REGIONE SICILIANA
Assessorato Regionale Territorio e Ambiente
Dipartimento Regionale Urbanistica
L'AUTORITA' COMPETENTE

OGGETTO: FORMAZIONE DI UN COMPARTO EDIFICATORIO AI SENSI DELL'ART. 79 DELLE N.T.A. DEL VIGENTE PIANO REGOLATORE GENERALE SU UN TERRENO SITO IN LOCALITÀ SANTA LUCIA DEL COMUNE DI CAPO D'ORLANDO (ME) CENSITO AL NCT AL FG. 4 PART. 2561, 2898, 2900.

PROCEDIMENTO: VAS-Verifica di Assoggettabilità (art.12) DRU.

PARERE COMMISSIONE T.S. n. 194 del 16.03.2026.

Figura 8 – PAI: Carta della Pericolosità idraulica per fenomeni di esondazione. Il riquadro in rosso indica il sito in progetto.

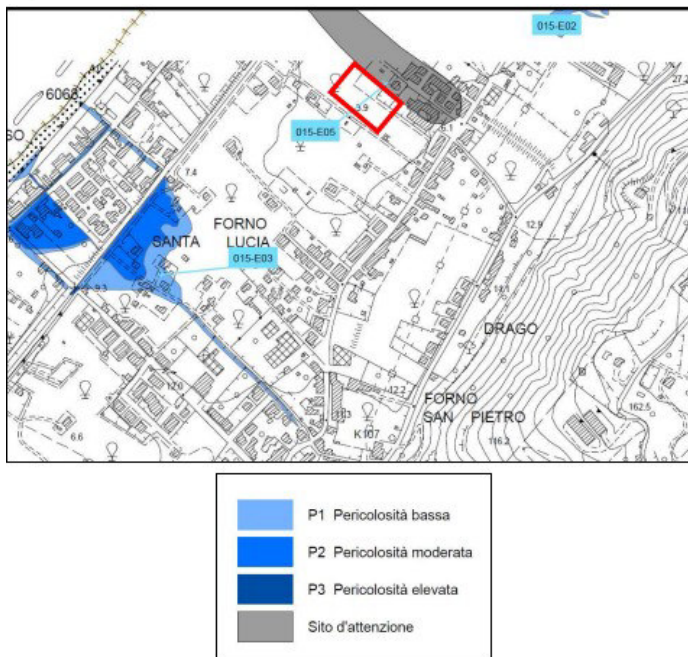
Quanto all'idrografia del sito: *“In adiacenza al sito di progetto è presente un canale recentemente adeguato ai fini idraulici con relativa vasca di calma. Tale intervento è stato realizzato allo scopo di mitigare la pericolosità e il rischio idraulico precedentemente incombente nel settore immediatamente adiacente a questa zona che, come si evince dalla Carta della Pericolosità idraulica, è classificata come Sito d'attenzione. La stradella d'ingresso interferirà con tale sito, in considerazione di ciò è previsto il mantenimento in terra battuta associato a sistemi di drenaggio nel sottosuolo, agevolati dalla capacità drenante delle sabbie ghiaiose”.*

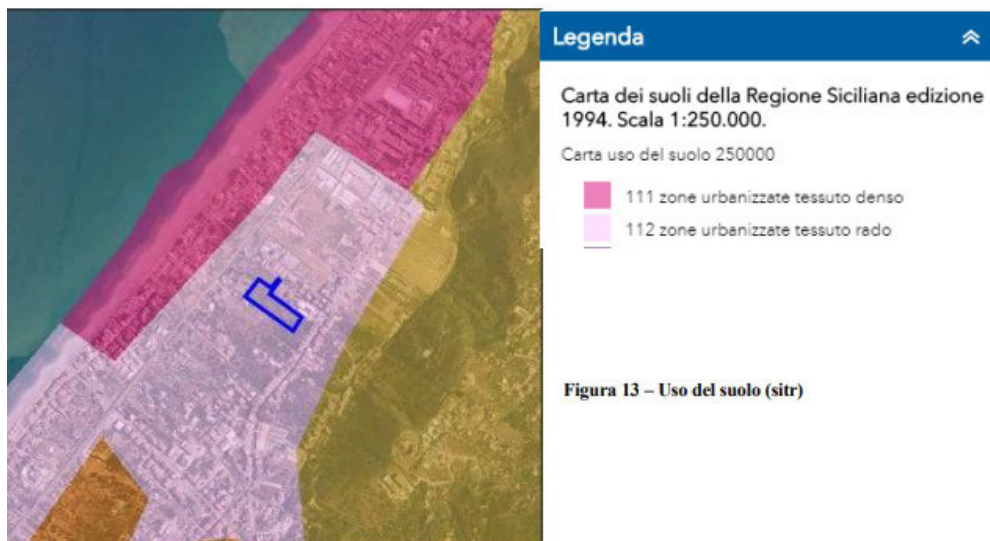
Dai dati contenuti nel geoportale SITR, e da come si evince dalla Figura in basso, la parte del territorio di Capo D'Orlando in cui ricade l'area oggetto del presente Rapporto Preliminare si trova in zona urbanizzata tessuto rado, mentre la valutazione dei dissesti PAI è stata fatta in precedenza. Inoltre viene espressamente dichiarato che: *“Una porzione della particella 2898 del foglio di mappa 4 che ricade in area censita nel Piano Stralcio di Bacino per l'Assetto Idrogeologico (PAI) in area Rischio Idraulico-R4 e Pericolosità Idraulica-SA ed è quindi soggetta a vincolo di inedificabilità assoluta ai sensi dell'art. 96 lettera f del RD 523/1904 e s.m.i. Si precisa come da progetto sulla suddetta area non siano previste opere edificatorie, ma la mera manutenzione della viabilità di accesso che collega il lotto con la Contrada Santa Lucia. Inoltre la stessa sarà dotata di apposito sistema di raccolta delle acque meteoriche al fine di garantirne un migliore deflusso e mitigare il rischio presente su tale area.”*
